**INFRASTRUTTURE FERROVIARIE STRATEGICHE DEFINITE DALLA LEGGE
OBIETTIVO N. 443/01
LINEA AV/AC TORINO – VENEZIA Tratta VERONA – PADOVA
Lotto funzionale Verona – Bivio Vicenza
PROGETTO ESECUTIVO
PRESIDI ANTI-RUMORE/VIBRAZIONI
BARRIERA ANTIRUMORE DA PROGR. 25+317.75 A PROGR. 25+521.18 LATO
SX - OPERE DI ELEVAZIONE
GENERALE
Relazione di confronto P.D. / P.E.**

GENERAL CONTRACTOR 		ALTA SORVEGLIANZA 				
Relazione di confronto P.D. / P.E.	Progetto IN17	Lotto 12	Codifica Documento EI2 RO BA 48 B 0 002	Rev. A	Foglio 2 di 4

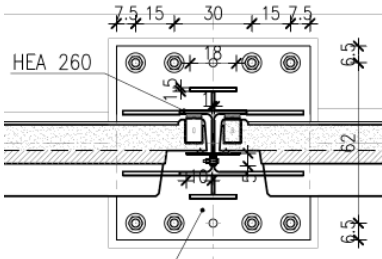
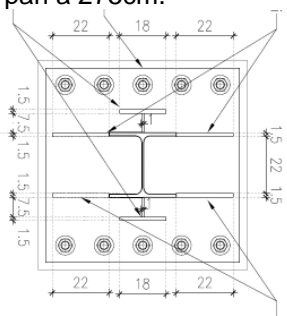
P.D.	P.E.																																																	
Estensione Barriera	<p>Da PD, si prevede una tratta su muro di sostegno, segue la tratta terminale su cordolo di fondazione :</p> <table border="1" data-bbox="363 1355 874 1512"> <thead> <tr> <th rowspan="2">CODICE</th> <th rowspan="2">LUNGHEZZA TOTALE (m)</th> <th rowspan="2">SUDDIVISIONE TRATTI</th> <th rowspan="2">LUNGHEZZA SINGOLI TRATTI (m)</th> <th colspan="2">FONDAZIONE</th> <th rowspan="2">TIPOLOGIA</th> </tr> <tr> <th>PROGRESSIVA (km)</th> <th></th> </tr> <tr> <th></th> <th></th> <th></th> <th></th> <th>INIZIO</th> <th>FINE</th> <th></th> </tr> </thead> <tbody> <tr> <td>BA48-F01</td> <td>9</td> <td>BA48-F01</td> <td>9</td> <td>25+315</td> <td>25+324</td> <td>MURO DI SOSTEGNO</td> </tr> <tr> <td>BA48-F02</td> <td>195</td> <td>BA48-F02</td> <td>195</td> <td>25+324</td> <td>25+519</td> <td>CORDOLO TIPO D</td> </tr> </tbody> </table>	CODICE	LUNGHEZZA TOTALE (m)	SUDDIVISIONE TRATTI	LUNGHEZZA SINGOLI TRATTI (m)	FONDAZIONE		TIPOLOGIA	PROGRESSIVA (km)						INIZIO	FINE		BA48-F01	9	BA48-F01	9	25+315	25+324	MURO DI SOSTEGNO	BA48-F02	195	BA48-F02	195	25+324	25+519	CORDOLO TIPO D	<p>Si prevede barriera su cordolo della spalla del viadotto VI06, segue una tratta su muro di sostegno e una tratta terminale su cordolo di fondazione. Le progressive sono state modificate in funzione della posizione aggiornata delle interferenze:</p> <table border="1" data-bbox="938 1317 1468 1601"> <thead> <tr> <th rowspan="3">SOTTO TRATTA</th> <th colspan="2">PROGRESSIVA</th> <th>CORDOLO</th> </tr> <tr> <th>INIZIO</th> <th>FINE</th> <th rowspan="2">TIPOLOGIA</th> </tr> </thead> <tbody> <tr> <td>F01</td> <td>25+317.75</td> <td>25+326.18</td> <td>TRATTO SU SPALLA VIADOTTO</td> </tr> <tr> <td>F02</td> <td>25+326.18</td> <td>25+374.18</td> <td>TRATTO SU OPERA</td> </tr> <tr> <td>F03</td> <td>25+374.18</td> <td>25+521.18</td> <td>CORDOLO</td> </tr> </tbody> </table>	SOTTO TRATTA	PROGRESSIVA		CORDOLO	INIZIO	FINE	TIPOLOGIA	F01	25+317.75	25+326.18	TRATTO SU SPALLA VIADOTTO	F02	25+326.18	25+374.18	TRATTO SU OPERA	F03	25+374.18	25+521.18	CORDOLO

CODICE	LUNGHEZZA TOTALE (m)					SUDDIVISIONE TRATTI	LUNGHEZZA SINGOLI TRATTI (m)		FONDAZIONE		TIPOLOGIA																																								
		PROGRESSIVA (km)																																																	
				INIZIO	FINE																																														
BA48-F01	9	BA48-F01	9	25+315	25+324	MURO DI SOSTEGNO																																													
BA48-F02	195	BA48-F02	195	25+324	25+519	CORDOLO TIPO D																																													
SOTTO TRATTA	PROGRESSIVA		CORDOLO																																																
	INIZIO	FINE	TIPOLOGIA																																																
	F01	25+317.75		25+326.18	TRATTO SU SPALLA VIADOTTO																																														
F02	25+326.18	25+374.18	TRATTO SU OPERA																																																
F03	25+374.18	25+521.18	CORDOLO																																																
Irrigidimenti	<p>Nel PD, sono previsti irrigidimenti a "T" per un'altezza pari a 200cm.</p> 	<p>A seguito delle analisi dinamiche svolte sul tipologico di montante adottato per barriera H=5.75, si propongono irrigidimenti a "T" per un'altezza pari a 275cm.</p>

Tirafondi	Si prevede l'utilizzo di 4+4 tirafondi M33 classe 10.9	A seguito dell'analisi strutturale del collegamento, risulta necessario l'utilizzo di 5+5 tirafondi M30 classe 8.8.
------------------	--	---
